改善箇所説明図

不具合発生箇所

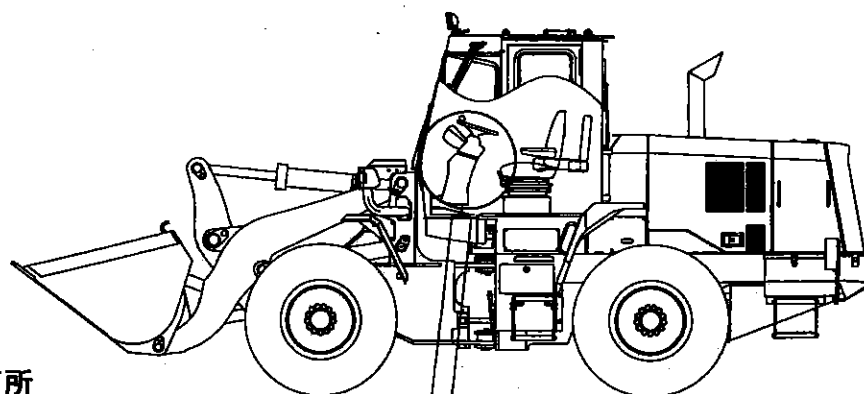
寒冷地オプションの強化型ヒータ装着車において、デフロスタ操作スイッチの取り付け位置が不適切なため、道路運送車両の保安基準に適合していない。

(改善前)

デフロスタスイッチ中心までの寸法

679

500(ハンドル中心より)

286

(改善後)

全車両、デフロスタ操作スイッチの取り付け位置を変更する。
